## Observations WOLF PROJECT à CERDON

Page 2 du projet technique :

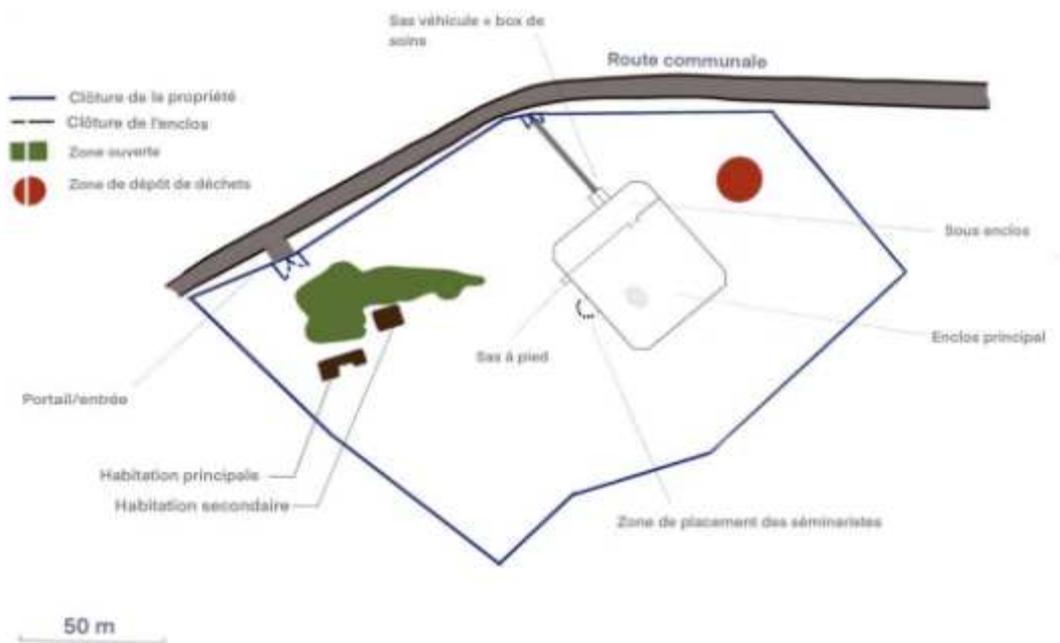
Avec l'échelle présente sur ce schéma on peut en déduire que la surface de l'enclos est de : 1560 m<sup>2</sup> hors sous enclos.

Le dossier annonce 60 m\*70 m alors que c'est clairement inférieur au 50 mètres de l'échelle.

Nous avons ce plan :

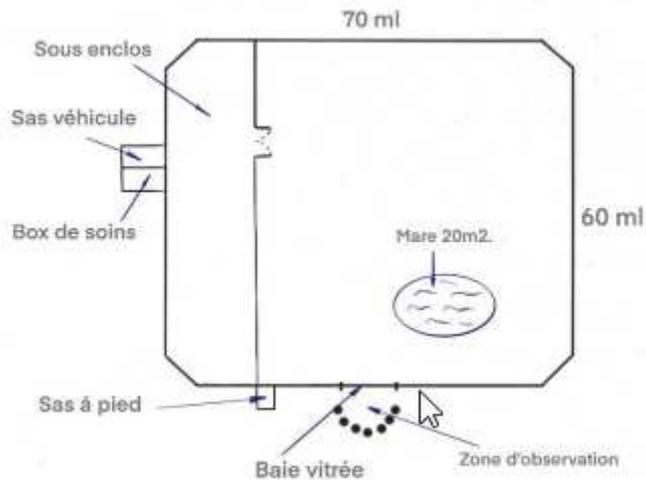
Si l'on calcule la superficie :  $70 \times 60 = 4200 \text{ m}^2$  cependant le sous enclos n'est pas un enclos. Je cite sur cette même page : "L'ensemble de l'espace comprend un sous-enclos, utilisé lors de session de capture, d'environ  $500 \text{ m}^2$ ."

Cependant quand on calcule la superficie du sous enclos sur le schéma il est sur ce schéma de  $900 \text{ m}^2$  environ (calcul par rapport au schéma de la page 3), et non de  $500 \text{ m}^2$ .

Ce qui fait que l'enclos est au final de  $4200 - 900 = 3300 \text{ m}^2$  environ.  
Le dossier lui même parle de  $500 \text{ m}^2$  d'enclos secondaire.  
Ce qui donne  $4200 - 500 = 3700 \text{ m}^2$ .

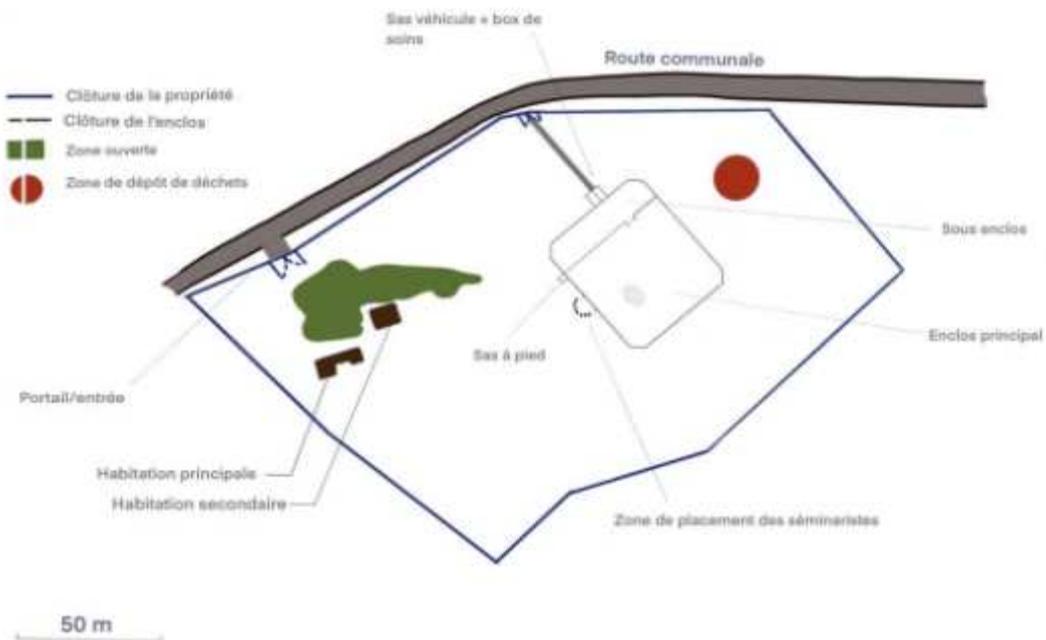
Le plan d'eau à l'air d'être grand pour  $20 \text{ m}^2$  mais en fait sur le schéma il représente :

Surface d'un ovale  $(\pi \times \text{Longueur} \times \text{Largeur}) / 4$  : Ce qui donne de manière estimatif  $140 \text{ m}^2$ .  
Sur le schéma la marre est 7 fois plus grande que dans la réalité.

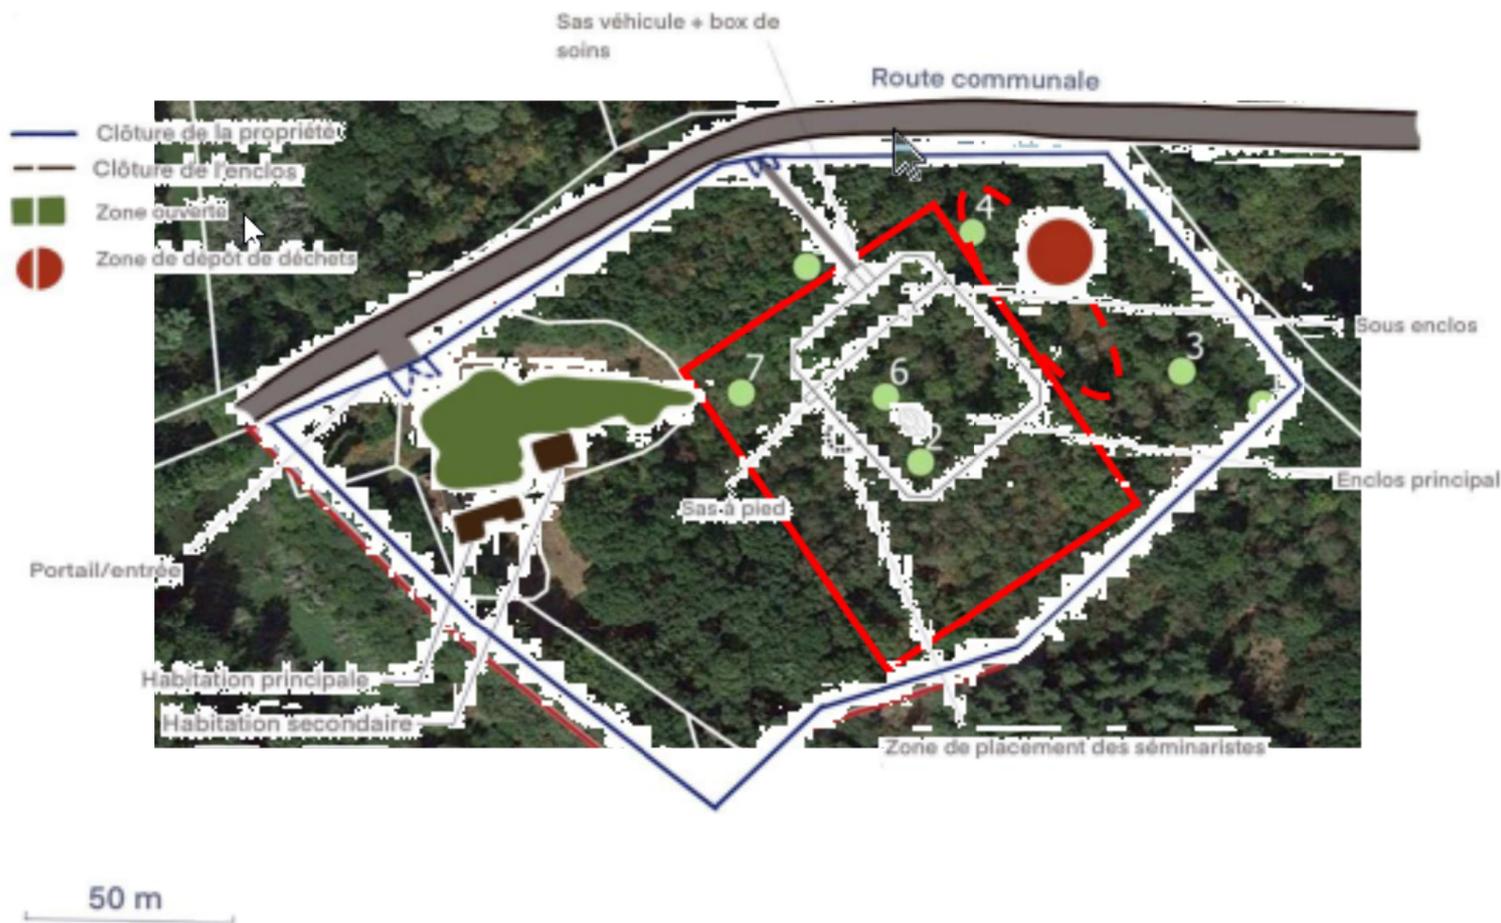
Les deux plans sont totalement différents. Si on superpose les deux :

**En superposant les plans on voit clairement que rien ne concorde.**

La question qui se pose est quel est la taille de l'enclos ?  
Est-ce que les porteurs du projet savent ce qu'ils vont faire ?
